島根原子力発電所 2号炉

津波による損傷の防止

設計荷重及び荷重の組合せ

(コメント回答)

津波時及び重畳時における荷重の組合せ選定フロー

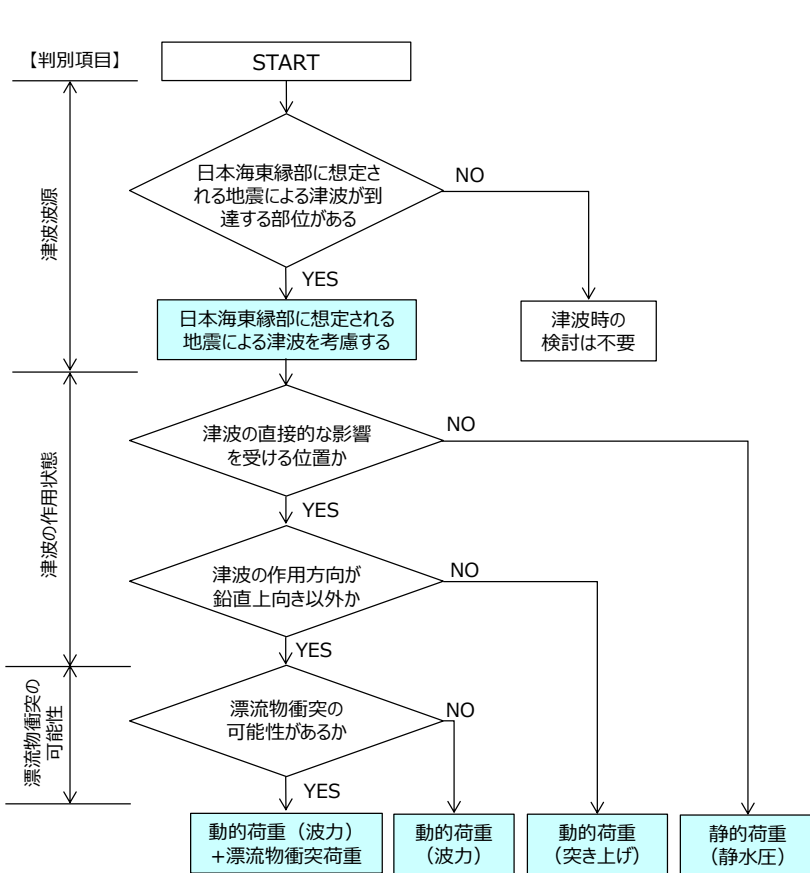
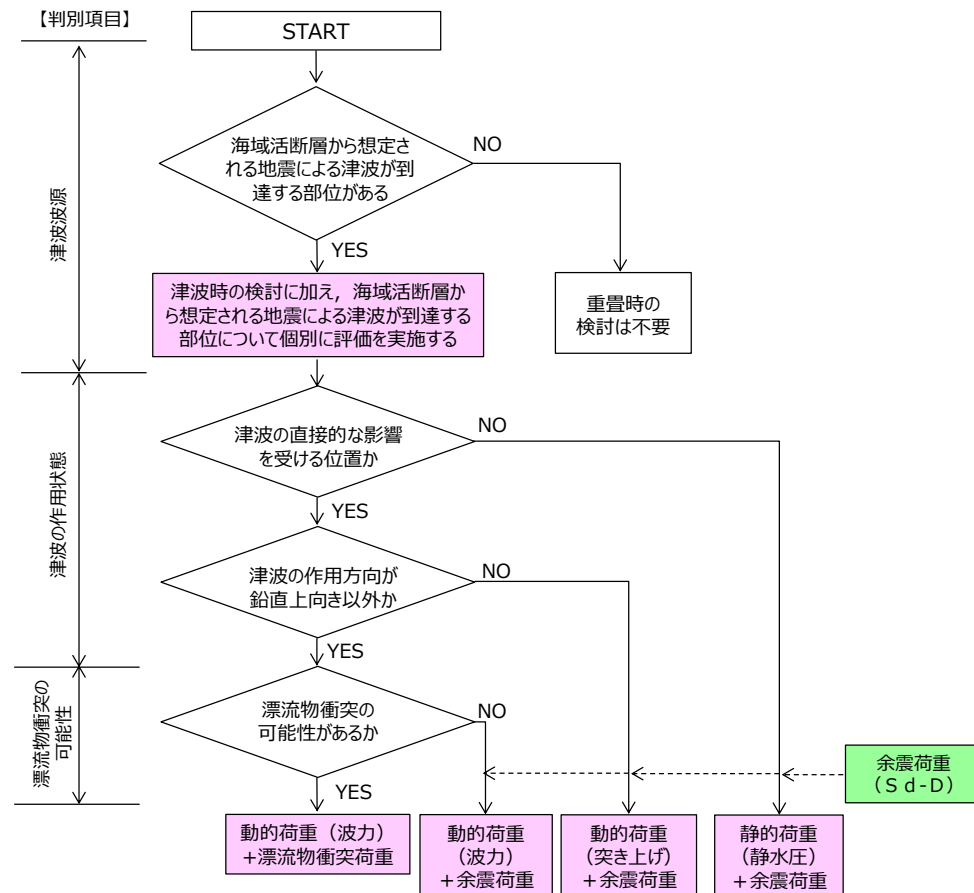
○荷重の組合せについて、組合せのバリエーション（津波波源、施設の部位の個別評価等）が多いため、想定事象を網羅的に考慮していることが分かるよう基本的な考え方を整理した上で、個別の施設・設備、波源等に応じた対象とする荷重の考え方を説明すること。

- ・荷重の組合せについて、基本的な考え方を整理するとともに、個別の施設・設備の設置状況や構造（形状）、津波波源等に応じた想定事象を網羅的に抽出して整理した。（P3～6）

- 津波時及び重畳時の検討は、前頁で分類した常時荷重及び自然現象による荷重（風荷重、積雪荷重）に、津波波源、津波の作用状態及び漂流物衝突の可能性を踏まえて分類した以下の荷重を組み合わせる。
- なお、低耐震クラス機器の損傷による保有水の溢水の影響を受ける施設・設備については、静的荷重（静水圧）及び余震荷重を考慮する。
